Objet : Avis de Villovélo sur le projet cyclable entre Vouillé et Niort

En tant que représentant de Villovélo, association engagée dans la promotion du vélo comme moyen de transport quotidien depuis 10 ans sur Niort et regroupant plusieurs centaines d'adhérents, voici notre contribution à l'enquête publique en cours sur le projet de résorption des discontinuités cyclables entre Vouillé et Niort.

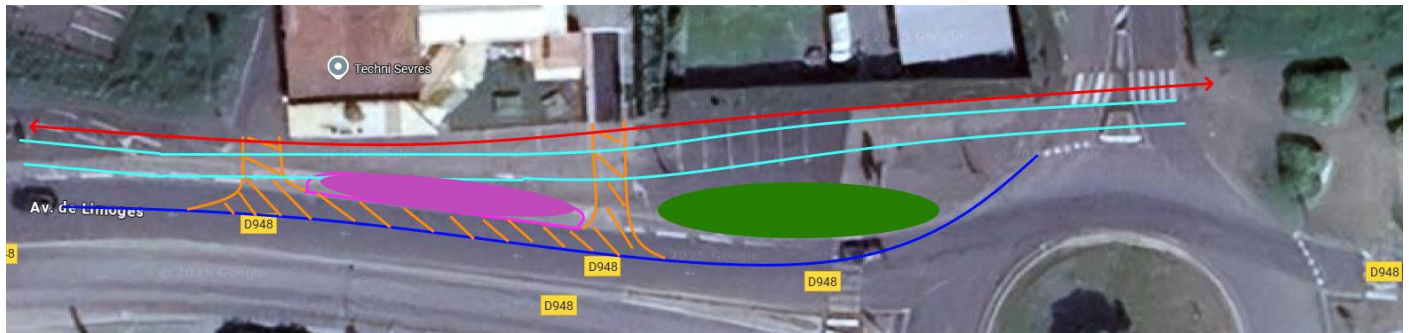
Il ne faut cependant pas perdre de vue que, de par sa portée limitée à une section non urbanisée des communes traversées, **ce projet seul ne suffira pas à sécuriser les trajets entre le centre bourg de Vouillé et le centre ville de Niort**. Cela tant du côté Vouillé où les infrastructures ne permettent actuellement pas de se déplacer en sécurité que côté Niort où les CVCB restent dominant et ne suffisent pas à sécuriser les trajets pour toutes les populations d'usagers, notamment enfants et seniors. On remarque aussi régulièrement via des remontées d'adhérents **des véhicules stationnés sur les bandes ou pistes cyclables**, par exemple rue de l'aérodrome, et il sera nécessaire d'agir face à ces incivilités pour voir la nouvelle infrastructure utilisée à son plein potentiel. Dans les deux communes, **le non-respect de la limitation de vitesse à 30km/h est également source de danger** pour tous les usagers non motorisés de la voirie, cyclistes comme piétons.

Voici une contre-proposition d'aménagement de l'entrée de ville :

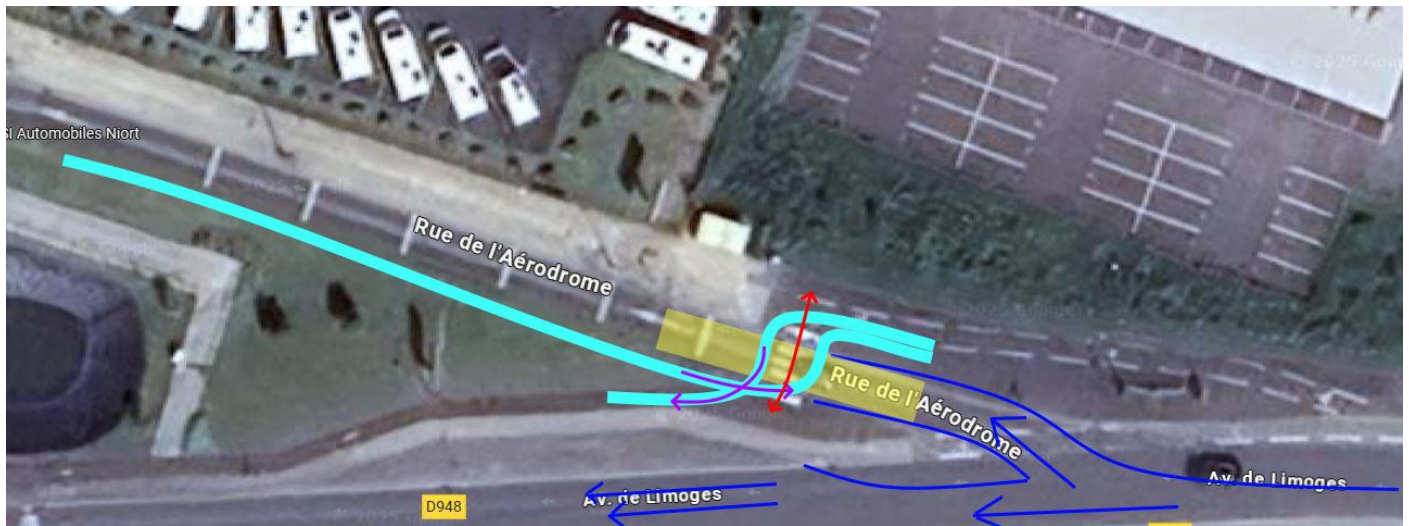
Sur cette section, une voie est conservée sur la D948 pendant quelques dizaines de mètres. Pour rappel les usagers viennent d'une route à 1 voie par sens, donc cela n'entraîne pas de risque supplémentaire ni de perte de temps.

Le cheminement piétons (en rouge) est continu et le plus loin possible des véhicules motorisés, facilitant l'accès aux commerces.

La double voies cycles (en bleu clair) est au second plan et les conflits avec les piétons sont éliminés au niveau du passage rue de la Grange Verrines.

En orange, un accès peut être créé aux parcelles existantes sur la voie supprimée. Un parking de 3 à 5 places (en fonction de l'espace disponible) est conservé, représenté en rose. Aucun conflit entre les usagers du parking et les mobilités douces. Les usagers du parking et des commerces peuvent facilement se réinsérer grâce à la voie en orange. Un terre-plein peut être imaginé entre cette voie d'insertion et la D948, avec un signalisation adéquate indiquant l'accès parking, interdit aux poids lourds. Les places de parking en rose et la voie en orange peuvent aussi être inversées selon les besoins techniques et de sécurité si un terre-plein est créé.

Un espace vert peut alors être créé sur la droite de l'image pour soigner l'entrée de ville (il existait il y a plusieurs années), avec pourquoi pas un espace avec bancs, poubelles et tables pour les usagers de la route et de la voie verte (derrière une haie pour séparer du rond-point).

Éventuellement, et bien que cela serait regrettable pour l'image de notre ville, si l'espace en rose ne permet pas la création d'assez de places de parking, certaines peuvent être créées sur cet espace représenté en vert, soit avec un accès depuis la zone en orange, soit en ajoutant un accès correctement signalé depuis le rond-point.

Sur cette section, la D948 reprend à 2 voies après le passage de la rue de l'aérodrome.

Le croisement des cycles (sur voies cyclables en bleu clair) naviguant entre Vouillé, la rue de l'aérodrome et l'avenue de Limoges est soigné, de chaque côté du passage piétons, pour augmenter au maximum la visibilité et réduire les conflits entre tous les usagers (voir flèches violettes). Les piétons traversent une seule fois l'ensemble des voies, où les véhicules (autos et cycles) circulent dans un sens "naturel", sur la droite. Ils sont prioritaires sur les cycles et un passage piétons est présent au sol des pistes cyclables pour rendre visible cette priorité. Si nécessaire sur l'avenue de Limoges, les piétons peuvent ensuite repasser au nord de la piste cyclable actuelle.

Une chicane (bleu foncé) et un plateau ralentisseur ("dos d'âne", en jaune) sont créés sur l'entrée de la rue de l'aérodrome, qui en tant que zone 30 doit être adaptée.

La priorité peut être donnée aux cycles sur les véhicules motorisés. Si cela n'est pas fait, les cyclistes seront incités à descendre de vélo pour devenir prioritaires et mettrons plus de temps à traverser qu'à deux roues... Cela serait contre-productif si le temps d'arrêt des véhicules motorisés veut être limité au maximum.
